# COMUNE DI SANREMO

**PROGETTO: Trasformazione in variante al P.R.G. ex convento Suore Cappuccine d Madre Rubatto, sito in P.zza San Bernardo (Comune Censuario di Sanremo Fg. 42, Mapp.li 1048, 1049) – progetto del 20-05-2016**

“ RELAZIONE GEOLOGICA e caratterizzazione  
GEOTECNICA AI FINI DELLA MODELLAZIONE GEOLOGICA - CHIARIMENTI  
IN MERITO ALLA LETTERA DEL COMUNE DI SANREMO DEL 20.02.2017 -  
SETTORE SERVIZI ALLE IMPRESE AL TERRITORIO E SVILUPPO  
SOSTENIBILE - SETTORE DIFESA DEL SUOLO  
Indagine geologica redatta ai sensi delle Norme del Piano di Bacino, e della L.N. 64/74 e s.m.i.; della  
L.R. 29/06, L.R.24/87, L.R.36/97; D.M. 11.03.88” DEL 18 OTTOBRE 2012

Con presente si forniscono i seguenti chiarimenti in merito alla comunicazione del Comune di Sanremo del 20.02.2017 del Settore servizi alle imprese al territorio e sviluppo sostenibile - Servizio difesa del suolo:

Stato di progetto Sez. C-C- Metodo di Bell

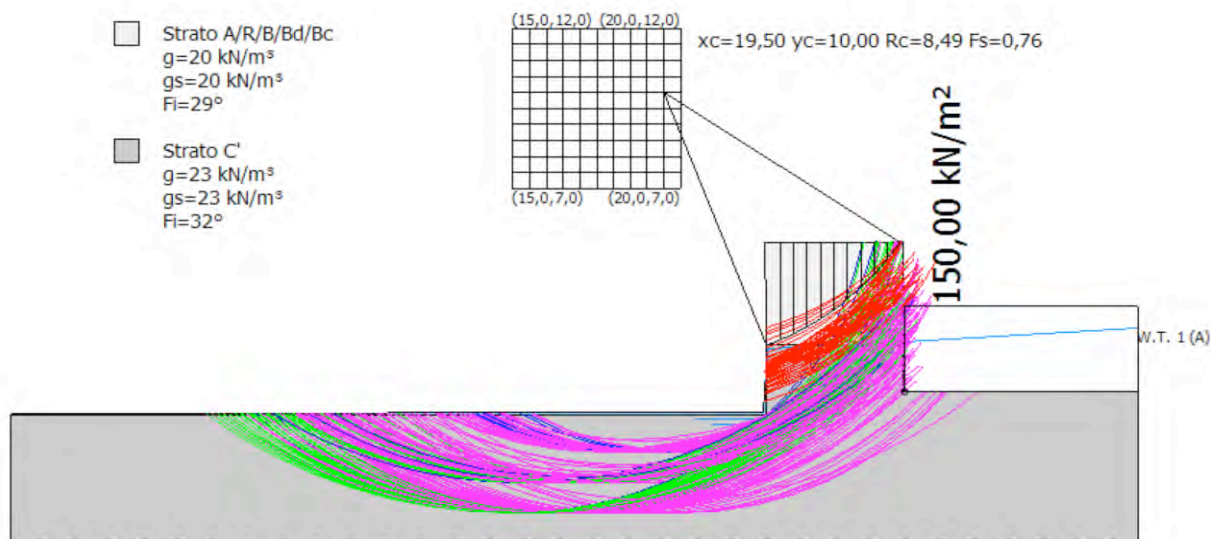
Richiesta del Comune di Sanremo: *"La verifica di stabilità d'assieme del pendio svolta lungo la sezione C-C non pare completamente conforme alla sezione di progetto in effetti la stessa deve essere estesa verso monte ed essere comprensiva del fabbricato abitativo civico 365 di C.so Degli Inglesi posto ad angolo con Via San Bernardo"*

- ❖ Nelle condizioni di scavo (Analisi eseguite in condizioni sismiche e nelle condizioni idrauliche attuali), si verifica, nel caso di scavi estesi a tutto fronte, la possibilità d'innescò di superfici di scivolamento sul fronte di scavo. Le superfici con coefficiente di sicurezza inferiore  $F_s = \tau_s/\tau_m < 1$  coinvolgono, lungo la sezione C-C, oltre che parte di Rondò San Bernardo, la sede viaria di Via San Bernardo e il fabbricato presente al civico 365 di C.so Inglesi e lungo la sezione G-G, la sede viaria di Via Costiglioli. Le superfici di scivolamento coinvolgono generalmente materiale appartenente agli strati superficiali (A/R/B/B<sub>c</sub>) ma anche il substrato roccioso C'. Si mette inoltre in evidenza che nelle verifiche di stabilità sono stati considerati i carichi distribuiti indicativi dovuti ai fabbricati esistenti, in entrambi i casi pari a 150 kN/mq e, a livello cautelativo, è stata considerata la presenza di una falda freatica la cui superficie piezometrica è posta approssimativamente in corrispondenza dell'interfaccia degli strati superficiali con il substrato roccioso C'. Nei grafici relativi alle verifiche di stabilità sono indicate tutte le superfici calcolate.

Fs minimo individuato	0,6
Ascissa centro superficie	23,23 m
Ordinata centro superficie	17,22 m
Raggio superficie	14,86 m

# sezione gg

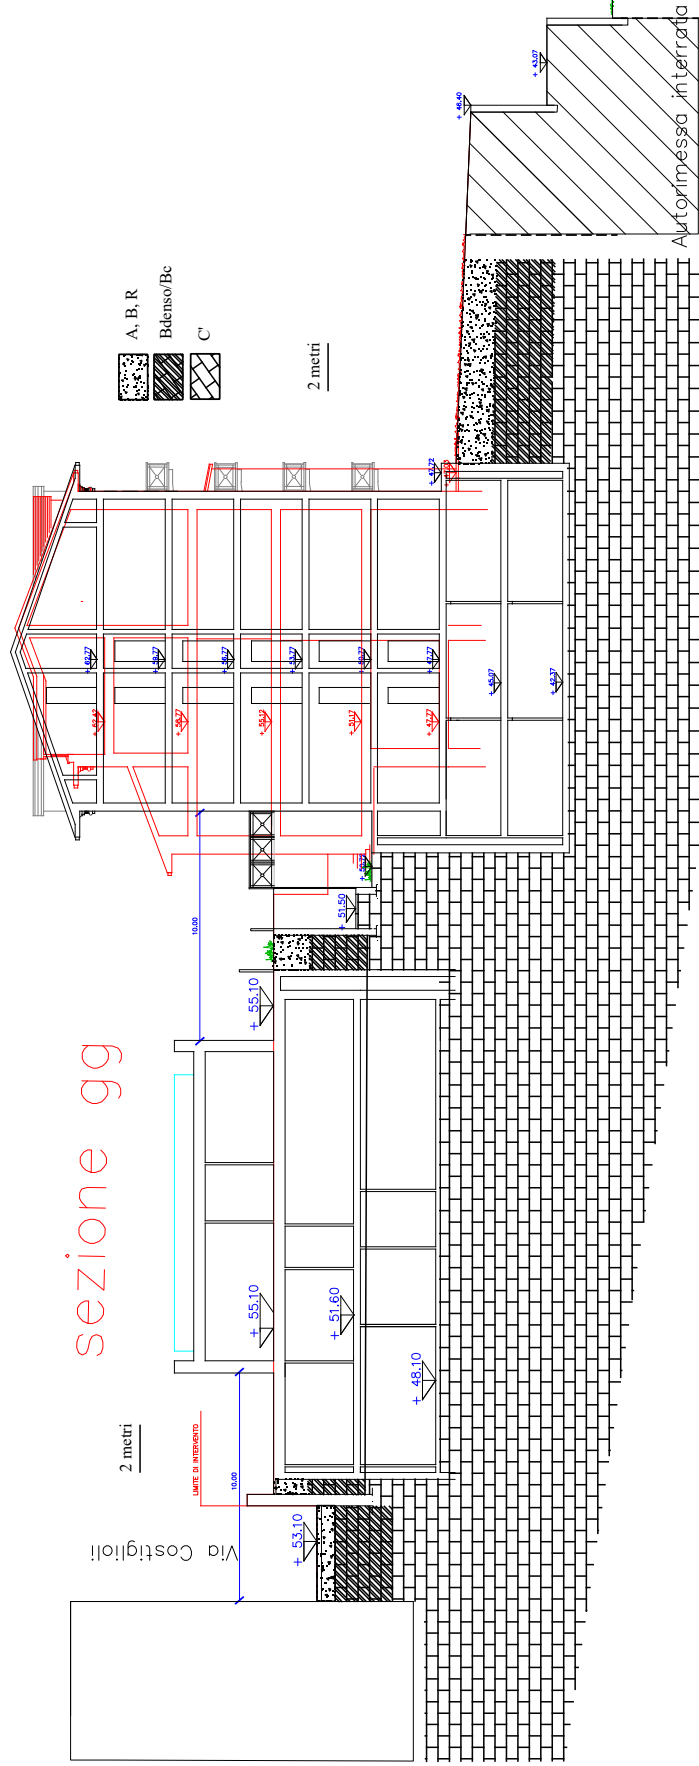
Richiesta del Comune di Sanremo: *"Deve essere svolta anche una verifica di stabilità d'assieme rispetto a Via Costiglioli lungo la sezione di progetto maggiormente penalizzante rispetto ai lavori di scavo per la realizzazione alla Scuola Materna in progetto"*

Si riporta in allegato anche una nuova sezione geologica G-G e una nuova verifica di stabilità d'assieme interessanti Via Costiglioli.

**Analisi di stabilità dei pendii con: BELL (1968) – Lungo la sezione di progetto G-G**

Fs minimo individuato	0,76
Ascissa centro superficie	19,5 m
Ordinata centro superficie	10,0 m
Raggio superficie	8,49 m
